放射性物質分析・研究施設第2棟に係る  
実施計画の変更認可申請について  
(臨界安全評価の見直しについて)

2月26日面談資料改訂版

2021年3月4日

放射性物質分析・研究施設第2棟に係る  
実施計画の変更認可申請について  
(臨界安全評価に関するコメントへの回答)

2/3面談 資料-1「臨界管理の方法について」  
p.11 一部抜粋

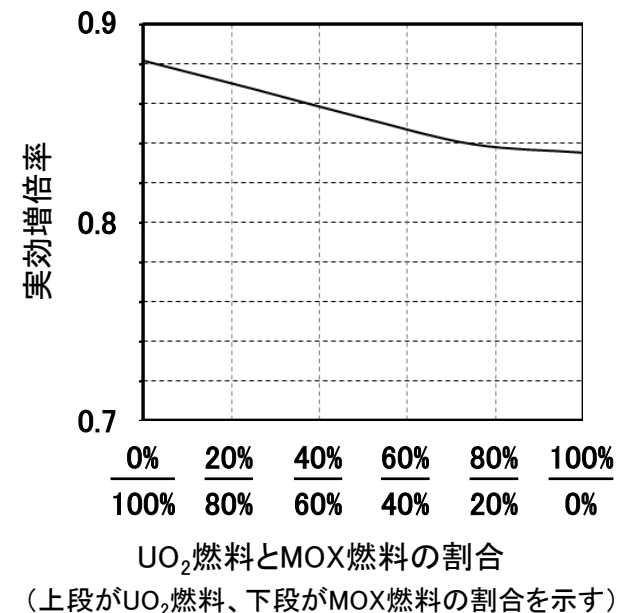
UO<sub>2</sub>燃料とMOX燃料の比較検討(2/3面談資料p.11)における前提条件について詳細を説明すること。(未照射燃料の場合、減速条件等によってはMOXよりウランの方が実効増倍率が高くなることもあるのではという懸念)

前提条件は以下のとおりです。

(1) 体系: 非均質体系、球体系、燃料領域の周囲に水反射体(30cm)

燃料デブリ等の最大取扱量■■■■を基に、二重装荷の安全係数0.43※を考慮し、■■■■÷0.43で求まる■■■■を1kg単位で切り上げた重量

UO<sub>2</sub>燃料(<sup>235</sup>U濃縮度■■■■)とMOX燃料(Pu富化度■■■■)について混合割合を合計100%となるよう変化させ、実効増倍率を評価

(4) 燃料デブリ等の粒子の粒径: 0.08~0.20cm

本解析では、上記の条件において、UO<sub>2</sub>燃料及びMOX燃料の混合割合及び粒子の粒径に応じて、最適な減速条件となるように水対燃料体積比を変化させております。

その結果として、MOX燃料のみとした場合が実効増倍率が高くなることを確認しております。

### 容器の非均質／均一体系の解析モデル

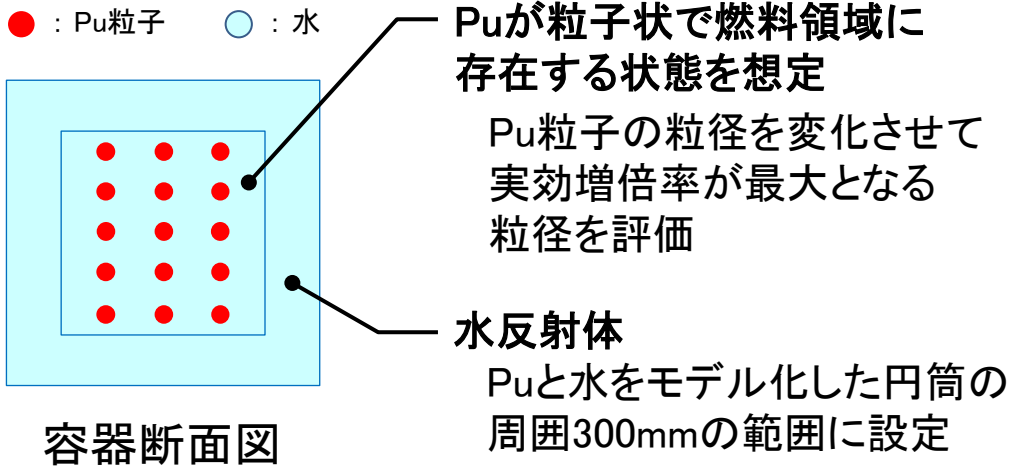
試料ピットの臨界安全解析(2/3面談資料p.26)は複数ユニットでの評価だが、単一ユニット(単一の容器、周りに十分な厚さの水反射体を設置)で評価するとどうなるか。

■を除外した見直し後の燃料組成を用いて、容器単体(非均質／均一体系)の実効増倍率を評価した結果は以下のとおりです。

Pu粒子の粒径	実効増倍率 ( $k_{eff}+3\sigma$ )
0.04 cm	0.71899
0.05 cm	0.72000
0.06 cm	0.71880
